BOLETIM TÉCNICO

BT0122

Assunto: Padronização/ Modificação na Caixa do Termostato
Modelos: BRG 39 ACA/ECA, BRF 41 ACA/ECA, RD41AO
Marca: Brastemp e Consul

Fig.01

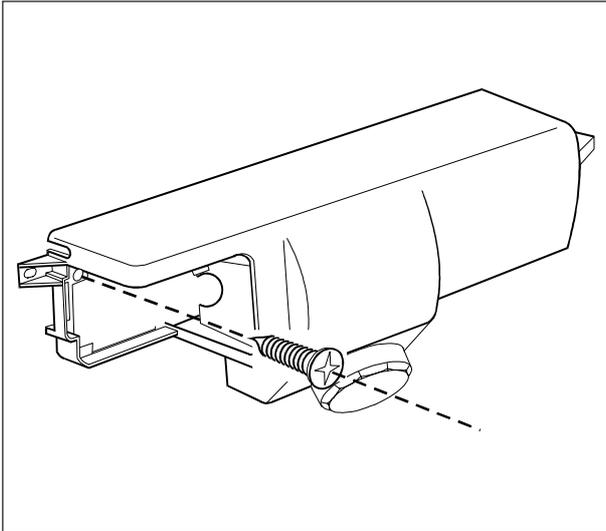
Para os produtos anteriores a modificação, a nova Caixa do Termostato é aplicável, porém deve ser utilizado para fixação o furo de sustentação na região do Defletor da Lâmpada (veja fig.01).

Fig.02

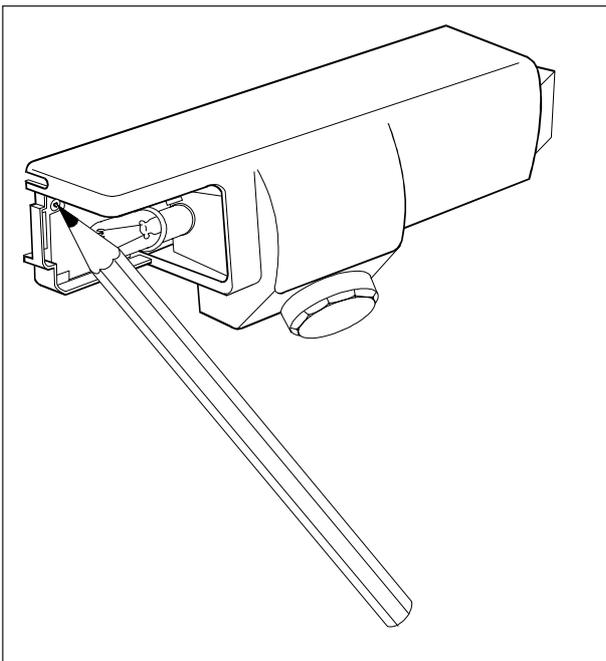
Quando ocorrer a troca do Gabinete, não há necessidade de se trocar a Caixa do Termostato, porém devemos fazer uma nova furação na Caixa Interna para a fixação da mesma. Esta furação deve ser feita com o próprio Parafuso, evitando assim que ocorra folga no aperto.

1. Encoste a Caixa do Termostato no Suporte;
2. Com um lápis marque o local a ser furado.

Fig.03

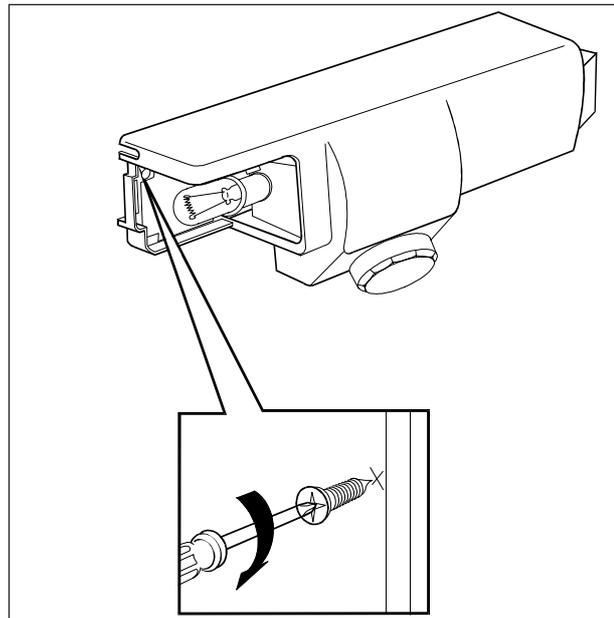
3. Com o próprio Parafuso realize a furação:

Fig.04

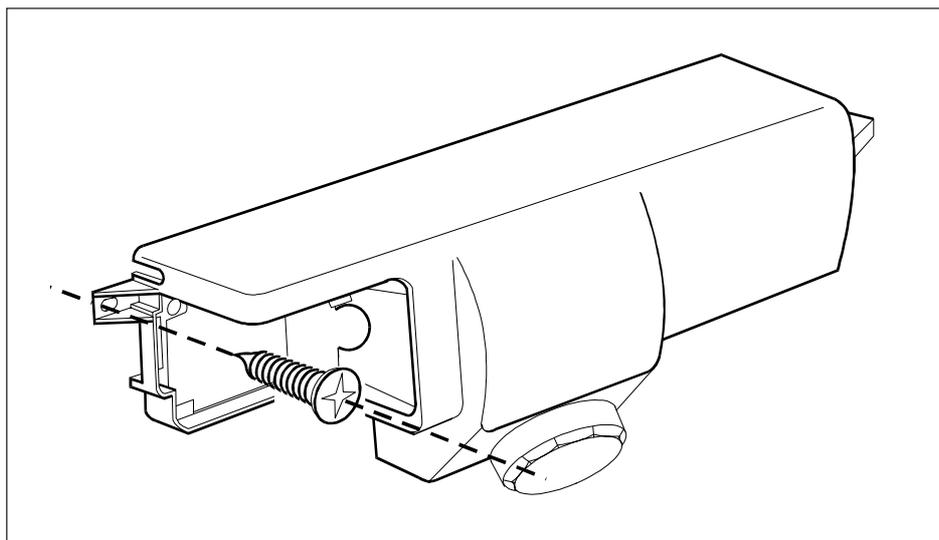
Quando ocorrer a troca do Gabinete, deverá também, ser trocada o Conjunto Caixa do Termostato (Caixa do Termostato, Interruptor de Luz e o Botão do Termostato). Sua fixação deverá ser feita no furo de sustentação na região externa à Caixa do Termostato (veja fig.04).
